INFORME DE VALIDACIÓN Y VERIFICACIÓN

Proyecto de Carbono Forestal Organización La Primavera (OLP)

Nombre del proyecto	Proyecto de Carbono Forestal Organización La Primavera (OLP)
Cliente	Organización La Primavera S.A.
Evento	Validación y 1ª verificación
Periodo de cuantificación de las remociones de emisiones de GEI	07-septiembre-2012 a 07-septiembre-2042 (30 años)
Periodo de monitoreo	07-septiembre-2012 a 01-diciembre-2019
Remociones de GEI esperadas durante el periodo de cuantificación de las remociones de emisiones de GEI	420,543 tCO ₂ e
Remociones de GEI durante el periodo de monitoreo	73,487 tCO ₂ e
Fecha de expedición del informe	10-junio-2021
Versión	1.2
Páginas	56
Aprobado por	José Luis Fuentes
Equipo auditor	Auditor jefe: Juan Carlos Gómez Auditor: Richard Gonzales Revisor técnico: Miguel López
Criterios de auditoría/Referencial	NTC 6208 - Acciones de Mitigación en el Sector Uso del Suelo, Cambio en el Uso del Suelo y Silvicultura (USCUSS) a Nivel Rural, Incorporando Consideraciones Sociales y de Biodiversidad. Resolución 1447 del 1 de agosto de 2018 del Ministerio de Ambiente y Desarrollo Sostenible. Adicionalmente, se consideró el Estándar ProClima v2.3 de octubre 2020

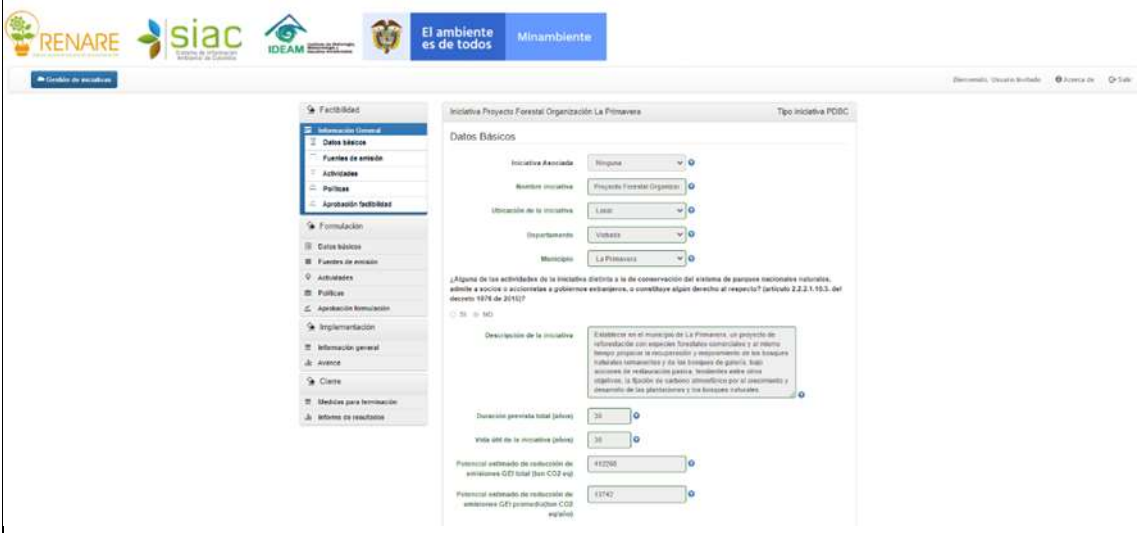
CL ID	01	Fecha: 21/10/2020			
Descripción de la CL					
<p>En la sección Resumen y la sección 2.2 de la DP se indica que las áreas de regeneración serán de 539,62 ha para <i>P. caribaea</i>, 27,64 para <i>E. pellita</i> y 81,04 para regeneración natural (648,30 ha en total).</p> <p>Sin embargo, las superficies indicadas para el periodo de monitoreo son de 529,11 ha para <i>P. caribaea</i>. Clarificar la causa de la diferencia.</p>					
Respuesta de proponente del proyecto				Fecha: 03/12/2020	
Se corrigen las áreas quedando en:

Esto supone una diferencia entre la superficie reforestada (549.43 ha) considerada en el plan de siembra y los cálculos de ex ante y la superficie reforestada empleada en los cálculos ex post (547.29 ha).

Se revisan los archivos SIG, y se evidencia que en la hoja de cálculos de proyecciones ex ante se realizó mala digitación del valor del plan de siembras. Las plantaciones de *P. Caribea* par el año 2015 se corrige de 114.61 ha a 112.5 ha, para lo cual el balance de la especie pasa de 521.79 a 519.6. Siendo finalmente el valor correcto total de especies comerciales de 547.3, como se muestra en los balances de carbono para el periodo 2012-2019. Este valor se corrige en los balances ex ante y se recalcula las proyecciones, se ajustan todos los valores en el reporte, tal como aparecen en el archivo Proyecciones ex ante V04 Ene 2021 OLP.

El proponente ha proporcionado la información solicitada y realizado las correcciones necesarias.
